Autorisation environnementale  
unique  
ZAC de PALIKA  
Confortement du Mont Lucas

AUTORISATION ENVIRONNEMENTALE UNIQUE

**Note complémentaire**

16200-EHY-EIM-ME-014-A

Figure 4 : Superposition du plan masse avec les points de sondages et le contour du projet

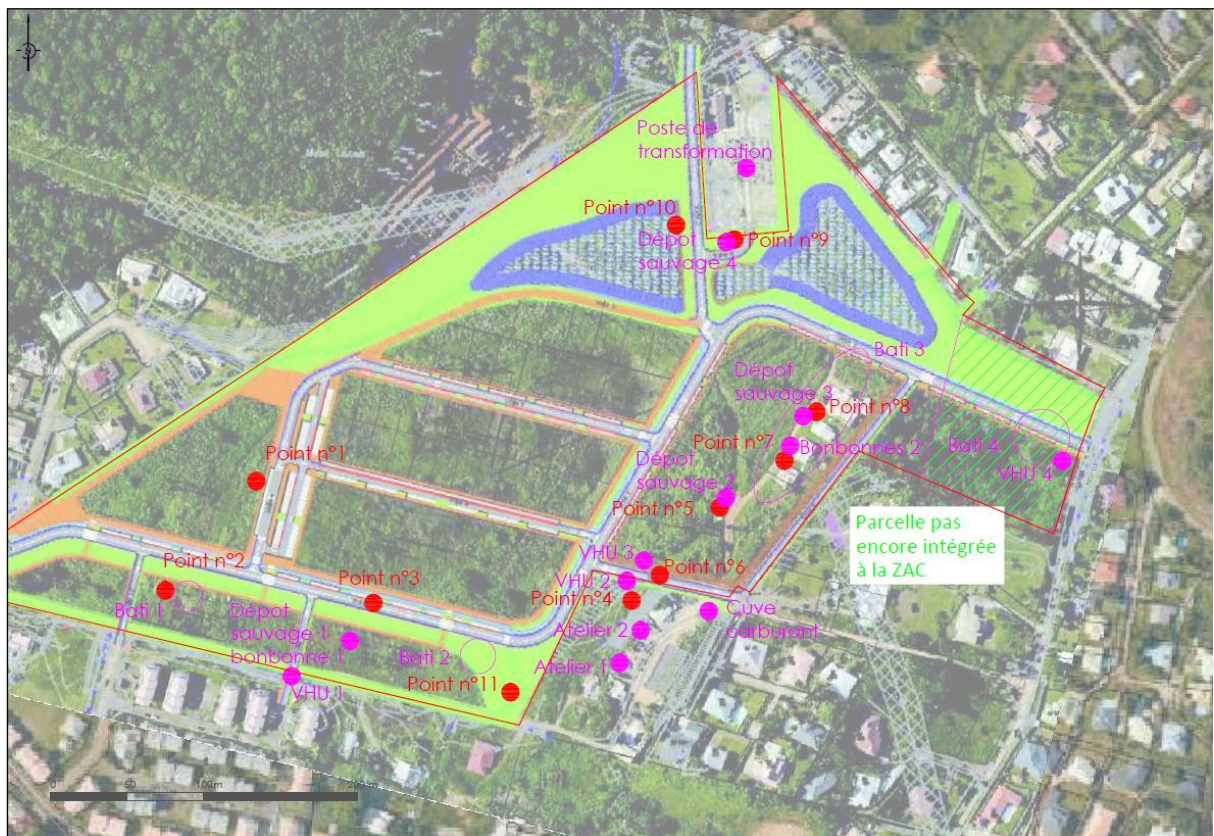
Les diagnostics de pollution des sols menés par vos soins exposent des valeurs en polluant parfois supérieures aux valeurs seuils de niveau 1 exposées dans le « guide de valorisation hors site des terres excavées issues de sites et sols potentiellement pollués dans des projets d'aménagement » (novembre 2017).

Au vu de l'ensemble de ces éléments, vous devrez démontrer la compatibilité de niveau 2 (ou niveau 3, le cas échéant) des travaux de remblaiement en application du « guide de valorisation » susmentionné.

Les points 4, 5 et 7 sont marqués par la présence d'hydrocarbures, de plomb et de zinc, correspondant logiquement à la présence d'une entreprise de travaux VRD à proximité installée depuis longtemps.

**Les points 4, 5, 7 et 9 ne seront pas déblayés.** Les points 4 (parcelles voisines) et 9 (poste de transformation d'EDF) sont soit en dehors, soit à proximité très rapprochés du site et seront laissés en l'état.

Il sera réalisé spécialement pour ces zones des remblais d'une **hauteur minimale de 0,50 cm**, avec couche imperméable argileuse neutre pour toute partie enherbée, et une assise perméable avec béton bitumineux ou gravier pour les zones revêtues.

Figure 6 : Profil d'étude du grand glissement

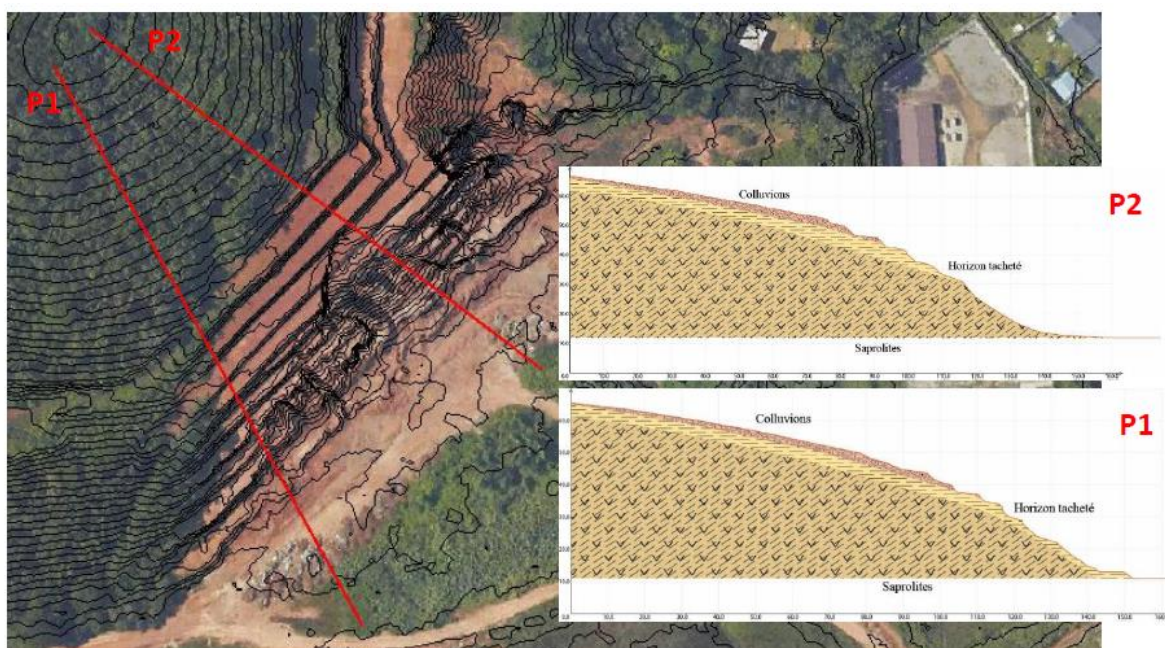
Vous faites mention d'une zone d'influence du grand glissement de terrain, mais elle n'est pas représentée dans le dossier. Il convient de compléter ce point, au regard notamment de l'implantation du bassin de compensation.

Antea, bureau géotechnique, mandaté par l'EPFAG pour étudier la stabilité du mont Lucas, a réalisé une mission géotechnique G5-G2AVP, disponible dans les annexes du dossier AEU.

Leur étude comprenait l'étude de la stabilité au grand glissement. Pour ce faire ils ont considéré deux profils, jugés les plus défavorables par rapport aux contraintes du site. Les justifications ont été réalisées en situation courante (sol avec nappe à la base du versant dans les saprolites) et accidentelle (rehausse de la nappe).

En l'état actuel (absence de confortement), la probabilité de déclenchement de nouvelles instabilités de type glissement superficiel et d'aggravation des phénomènes existants est très forte. En l'état, la probabilité d'apparition de glissement de grande ampleur affectant le versant comme identifié en 2006 dans le rapport du BRGM est forte. La conclusion indique qu'un confortement global du versant est donc à prévoir.

Figure 7 : Stabilité du Mont Lucas après projet

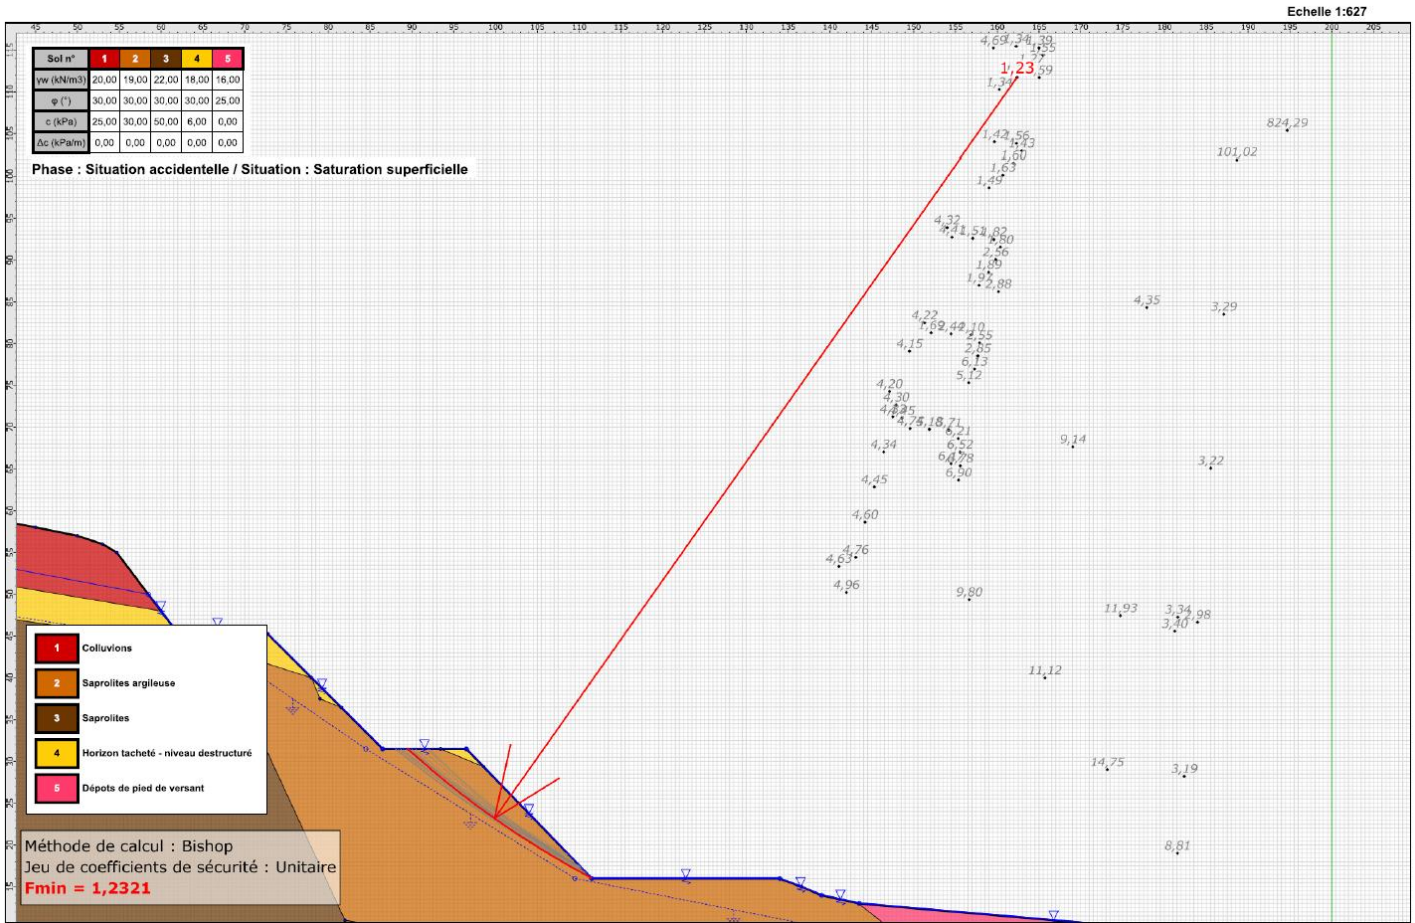
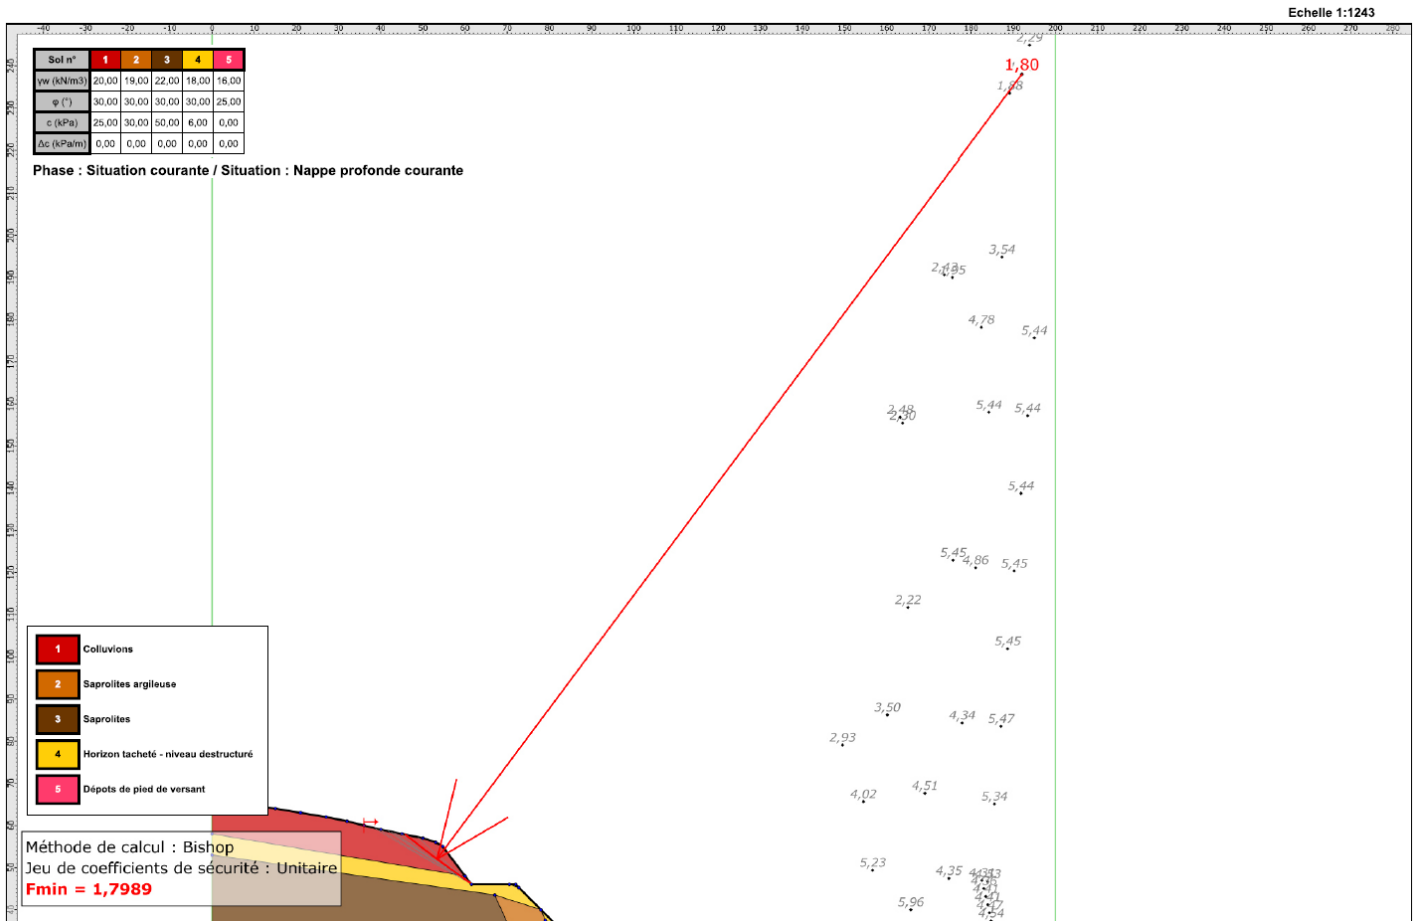
S'agissant des mesures de suivi du Mont Lucas, vous veillerez à en préciser l'objectif et à détailler l'instrumentation à mettre en place (nombre et types d'instruments, localisation, fréquence de mesure, etc.) en phase « Projet ».

Les modélisations géotechniques ont montré que les purges et le reprofilage du versant permettront de s'affranchir des caractéristiques réduites des matériaux de surface et de subsurface. En effet, la

Afin de s'assurer de l'efficacité des travaux entrepris et de vérifier la non-évolution du mont, des mesures de suivi seront mises en place.

Nous prévoyons de réaliser des stations topographiques fixes sur dalle béton sur chacun des redans de l'aménagement qui seront contrôlées mensuellement par un géomètre expert afin de faire le suivi en Z des aménagements réalisés pendant toute la durée du chantier. La pose de deux inclinomètres et d'un piézomètre de 15 m sur le premier redan complètera le dispositif par la suite. Les relevés seront suivis dans un premier temps tous les mois pendant un an par un géologue. La poursuite et l'espacement dans le temps du suivi seront établis par les autorités compétentes. Il pourra s'agir à minima de deux visites annuelles (avant saison des pluies pour l'entretien du réseau de drainage et lors d'un évènement pluvieux exceptionnel).

Figure 10 : Zone inférieure à la cote Casier sur le projet

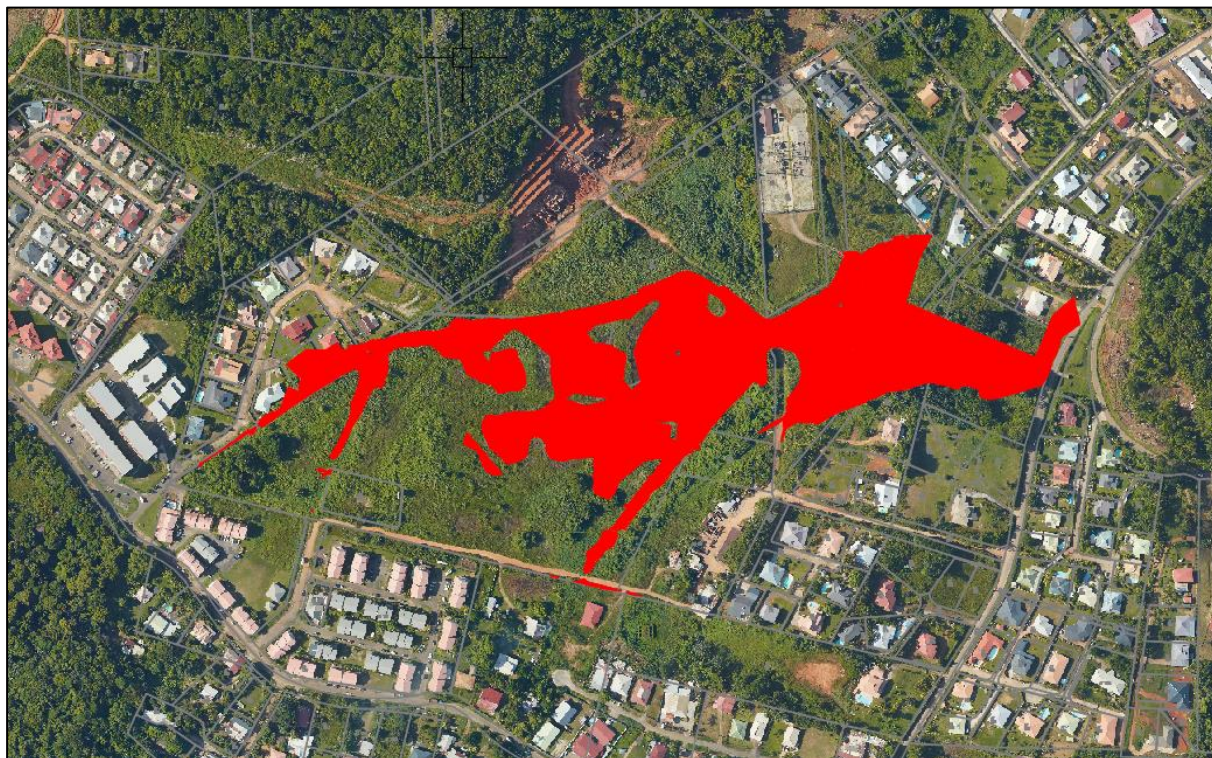
Le dossier annonce que l'ouvrage de rétention est dimensionné pour une pluie de période de retour  $T = 20$  ans et la surverse pour un débit  $T = 100$  ans. Le volume de l'ouvrage intègre un volume de rétention lié à la capacité de rétention initiale du site pour un événement décennal, sans justifier ce choix de dimensionnement ; le bassin présente au total un volume utile de  $20\,697\text{ m}^3$ . Par ailleurs le dossier ne présente pas clairement les zones qui seront remblayées ni le volume de remblai à compenser, il annonce uniquement « d'importants travaux de remblaiement afin de se caler au-dessus des isolignes + 50 cm ». Le dossier ne démontre pas qu'une alternative au remblaiement ait été recherchée.

Ainsi le dossier ne respecte pas le principe éviter/réduire/compenser affiché page 182 concernant le volume du champ d'expansion de la crue centennale. Des justifications sont attendues sur la non aggravation des risques.

La cartographie suivante présente, à l'aide d'une topographie terrestre les zones sous la cote casier de l'aléa  $T=100$ ans selon l'extrait du PPRi, document de travail de la DEAL. Actuellement il s'agit de la dernière connaissance du risque sur la zone. Nous avons pris en compte les valeurs de l'isoligne amont comme demandé par le service risque.

La surface à remblayer pour arriver au-dessus des cotes des isolignes amont est d'environ 5 ha sur les 14 ha du projet

Figure 13 : Coupe AA' des bassins de rétention

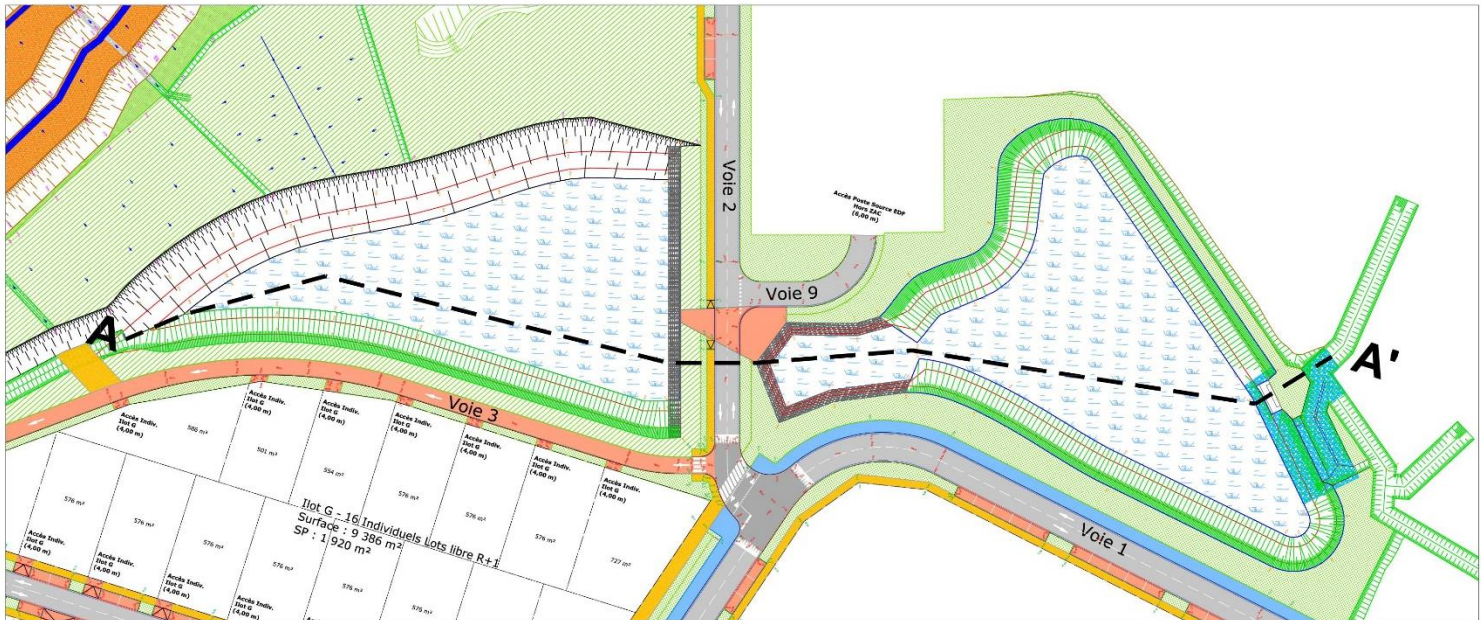
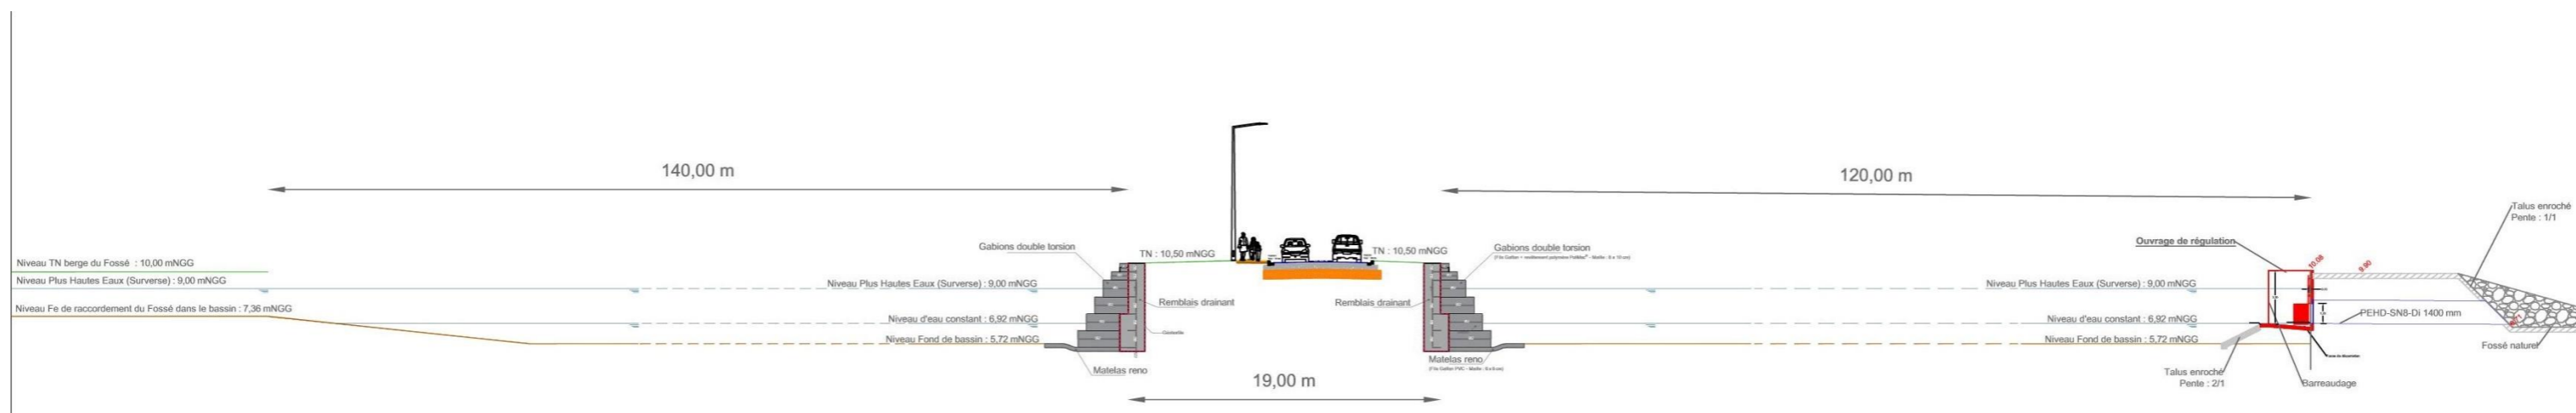
Le schéma de coupe de l'ouvrage page 183 n'est pas fournie (uniquement des vues 3D, non spatialisées). Ainsi il n'est pas possible de vérifier le positionnement du bassin par rapport à la nappe : cf. annexe 4, page 5 de la note relative à la perméabilité « la présence de la nappe à faible profondeur est défavorable pour ce type d'ouvrage (défaut d'écoulement, stagnation en fond de bassin) ». Vous indiquerez si une solution de bassin avec digue en remblai a été évaluée et de préciser les raisons d'un choix différent le cas échéant.

Enfin, la synthèse à partir de la page 203 ne mentionne pas les effets attendus en termes de risques naturels en phase travaux. Le volume du bassin page 209 est erroné ( $19\,879$  au lieu de  $20\,697\text{ m}^3$ .)

Concernant les plans de l'ouvrage, vous trouverez en annexe 6 l'ensemble des plans de l'ouvrage. Une coupe est présentée sur les pages suivantes. Toutefois, il est important de rappeler qu'il s'agit de bassin en eau en permanence. Ainsi, il ne peut y avoir de défaut d'écoulement ou de stagnation en fond de bassin.

Sur la coupe de l'ouvrage, le TN à l'état initial est indiqué. Une partie du bassin est constitué en remblai.

Figure 17 : Implantation des zones de plateaux

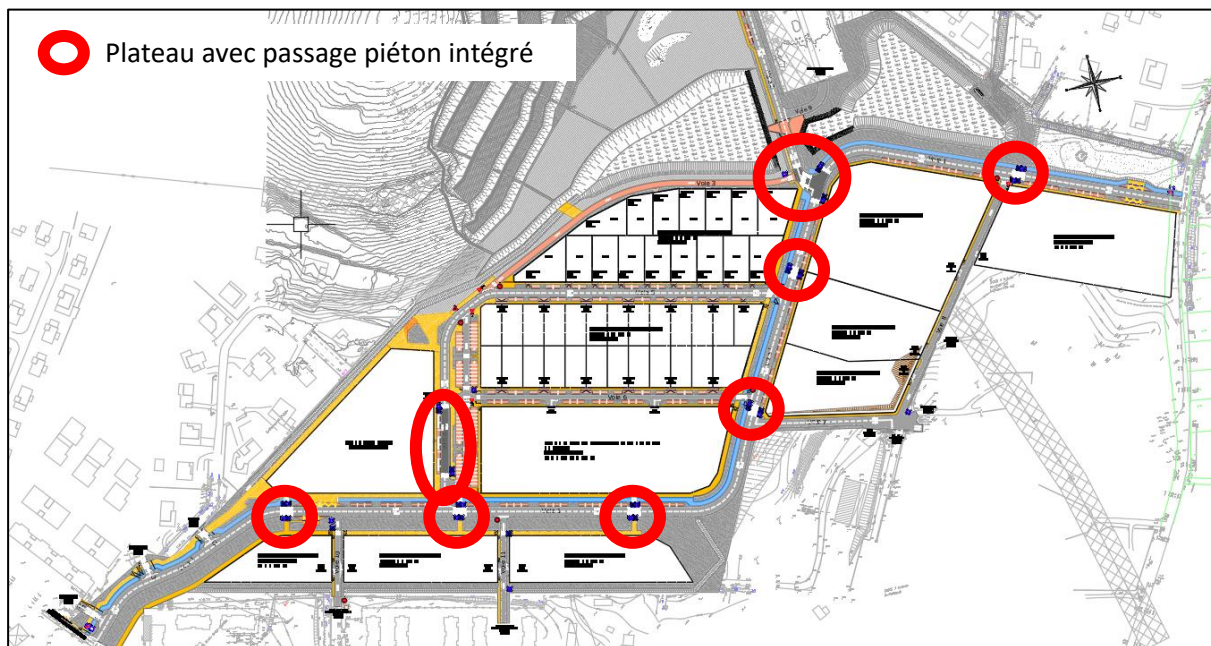
Le réseau viaire interne à l'opération paraît structuré, hiérarchisé et cohérent. Cependant, l'axe primaire central est présenté comme étant un axe inter-quartier mais risque devenir un axe fort, voire une voie de circulation principale à l'échelle de la zone compte-tenu de son implantation.

Ses connexions avec la route des Encens et la route de Suzini doivent donc être pensées en conséquence (forme plus en lissage, en remplacement du branchement en T trop abrupt, prévoir des espacements pour l'accès des camions) et les carrefours avec ces voies doivent être retravaillés.

L'EPFAG ne souhaite pas que l'axe primaire central devienne un axe fort interquartier. Ce risque a été pris en compte dans la conception des voiries. Ainsi sur les 950 ml de cet axe seront implantés 7 plateaux surélevés permettant de freiner la vitesse des véhicules et de rendre cet axe moins rapide que la voie existante.

L'extrait de plans suivant présente l'ensemble des zones qui présentent un aménagement de type plateau afin de sécuriser les traversées piétonnes et ralentir la vitesse de circulation automobile. Ces aménagements sont également visibles sur les plans en annexe 6.

Figure 18 : Profil en travers Axe 1 Nord Sud

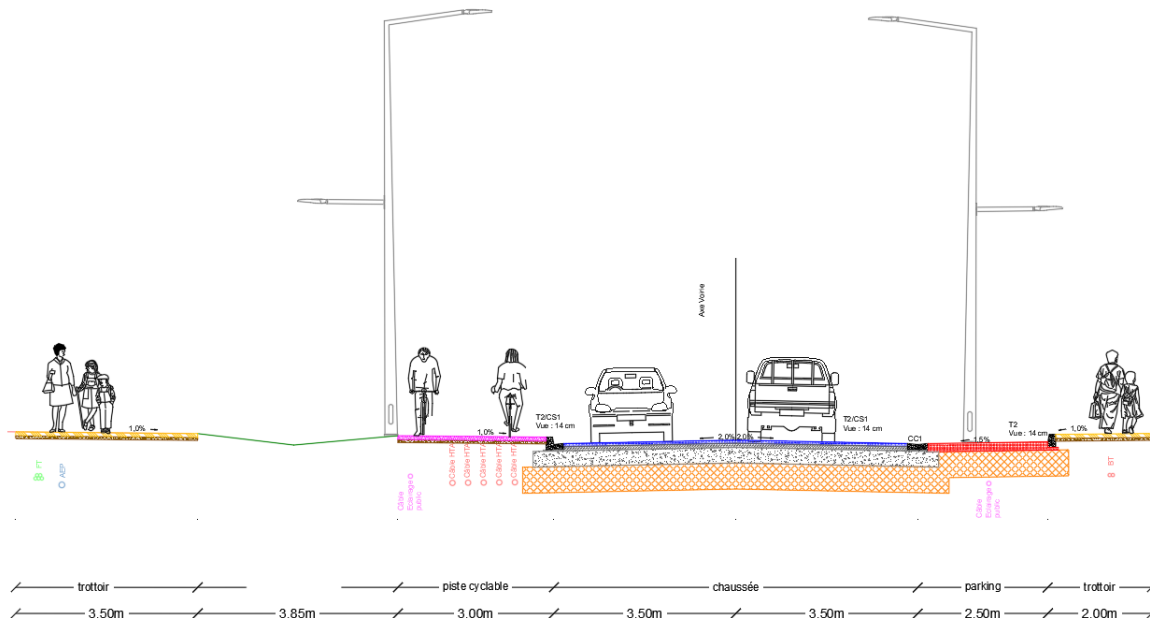
S'agissant des aménagements cyclables au niveau des croisements, la mise en place d'un "tout droit" (voir figure ci-contre), et non un retrait de la piste au droit de la traversée semble plus approprié. Selon la vitesse circulée sur l'axe 1 et le profil des voiries, le rapatriement de la piste cyclable entre le trottoir et la bande végétale pourrait faciliter le "tout droit".

Sur la partie de l'axe 1 orientée Nord Sud, la chaussée de 7 m est bordée à l'Est, de places de stationnements et d'une voie piétonne de 2 m et à l'Ouest d'une piste cyclable de 3 m, d'une noue de 3.85 m et d'une voie piétonne de 3,50 m.

La noue plantée présente entre le cheminement piéton et les cycles, permet une séparation des flux et la création d'ombrage pour une meilleure sécurité des piétons et cycles.

De plus, il ne serait pas possible de la positionner la noue en limite avec la voirie pour des raisons de sécurité. La noue est plantée, les plantations pourraient constituer une gêne visuelle pour les automobilistes. De plus, lors des campagnes d'entretien des espaces verts, les travailleurs seront également en sécurité vis-à-vis des automobilistes.
